Изменение № 10 ГОСТ 2.109—73 Единая система конструкторской документации. Основные требования к чертежам

Принято Межгосударственным Советом по стандартизации, метрологии и сертификации (протокол № 17 от 22.06.2000)

Черт. 36

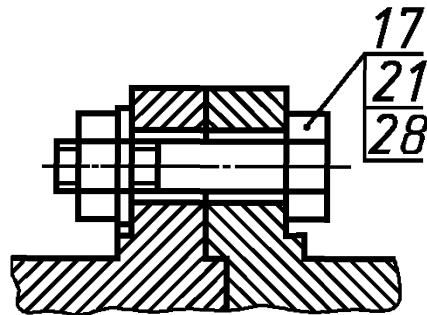
Пункт 3.2.6. Чертеж 36 заменить новым:
